第 6 回 砂 蘭 部 川 河床低下対策検討委員会
 『砂蘭部川ニュースレター No.6』
 北海道 渡島総合振興局 函館建設管理部
 (平成 26 年 12 月 5 日開催)

平成 26 年 12 月 5 日に第 6 回砂蘭部川河床低下対策委員会が開催されました。試験施工箇所の現地見学後、砂蘭部川の河床低下対策について議論され、委員から試験施工の修正案や河床低下対策における方策の方向性を示されました。

スリット化影響検討

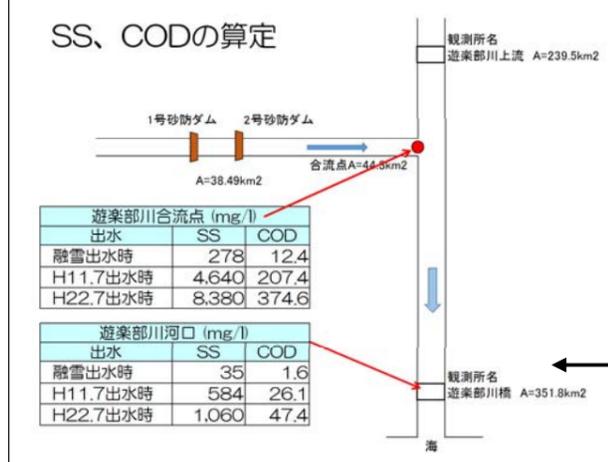
- 何故、たまっている土砂が洪水で全部流出すると考えるのか。本当に全部出るのか。
- スリット化により土砂が残っているところもあるが、抜ける場合も多い。土砂の流出は粒径による。1号砂防ダムは大きい粒径もあるが、2号砂防ダムの粒径は小さく、抜けやすい土層がある。
- SS、CODの算定について、H11出水時の推定量はあくまでも仮定の数値であり、現実には起こり得るだろうか。もし、本当に起こるのであれば、よく考えねばならない。有機物は、ダムを造ったことによりできたものである。そういう恐れがあるのであれば、自分たちの手で除去しなければならない。ただし、現実的にはこれだけの増水により、6日間で堆積物が流出するであろうか。これに関しては疑問を感じる。

資料5-14

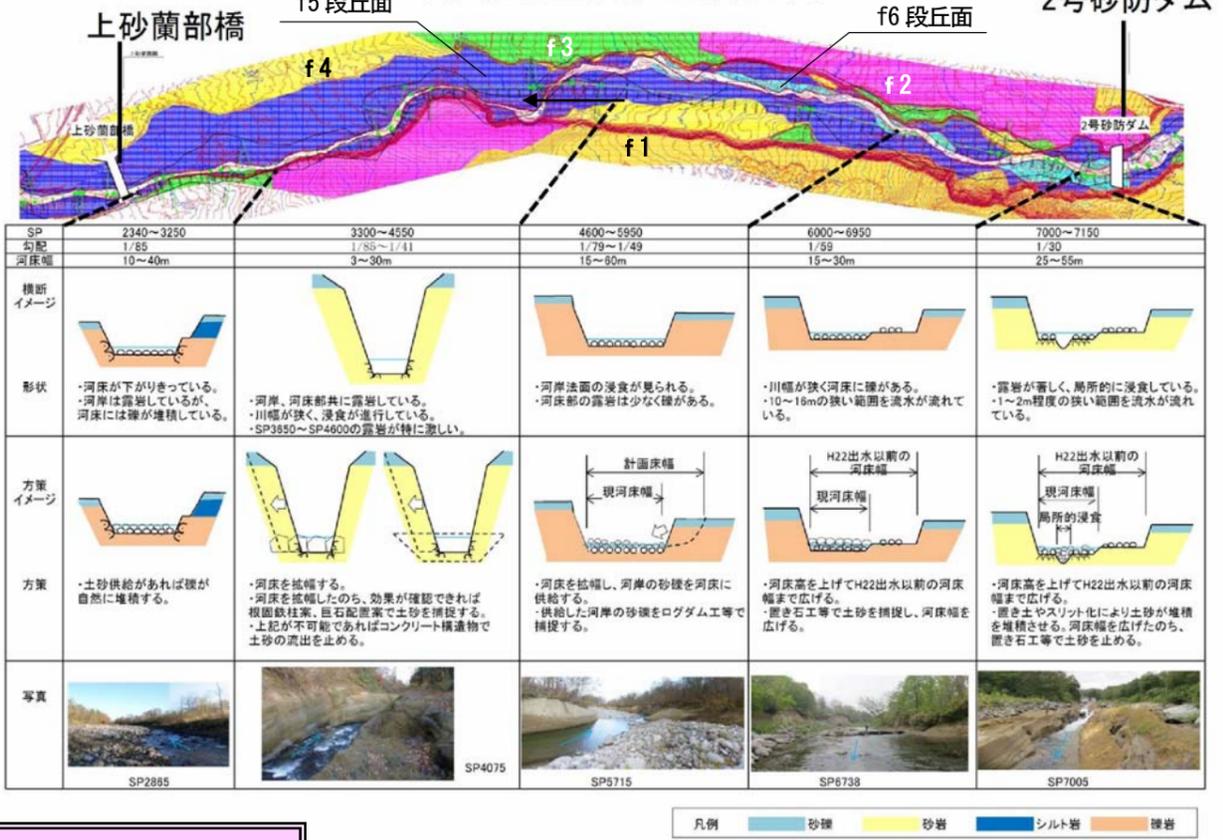
- グランドキャニオンの河岸を崩してもそれなりに砂利で覆われていれば問題はない。キャニオンの河岸には礫はないので、それは捨て、崩したところに砂利を置く。表層の土砂を戻してやる等の方法もある。現場を見た限りでは川幅の広いところには土砂がたまりやすくなっているの、まず広げた方が良い。
- 資料5-14は場所毎の特徴と具体的な方法が出ていて良い表だと思う。ただ、コンクリートは下から浸食されるので使わない方がいい。SP4600~のところは、将来的にはf6の段丘面（資料5-14の水色部分）まで河床を上げる目的を持って、その勾配に合わせてやっていけば良い。方法はある程度この表でいいと思う。
- 資料5-14のコンクリート構造物は反対である。要は露岩化したところにいかに砂利をためるかであって、一度にやるものではない。一層たまれば次に何をやるか、二層たまれば次に、というふうに段階的にやれば、魚も動ける。これは時間をかけなければだめだ。早い段階でスリット化をしていく必要はあるが、河床を上げることは焦らないでやってほしい。
- キャニオンのところに袋体やコンクリート廃材をもってきて縦断的に積んでいってはどうか。
- 深いところに、砂利を供給させながら袋型根固工の改良型を置いてみてはどうか。
- コンクリート殻を投げ込むのはいいことだと思う。

4. 今後の検討方針：
グランドキャニオン箇所がこれ以上低下しないように、改良案の袋型根固工やコンクリート殻投入等を縦断的に配置する試験施工を行う。2号砂防ダム下流ではスリット化の前に露岩箇所を埋める。スリット化に向けて具体的に予算化していく。
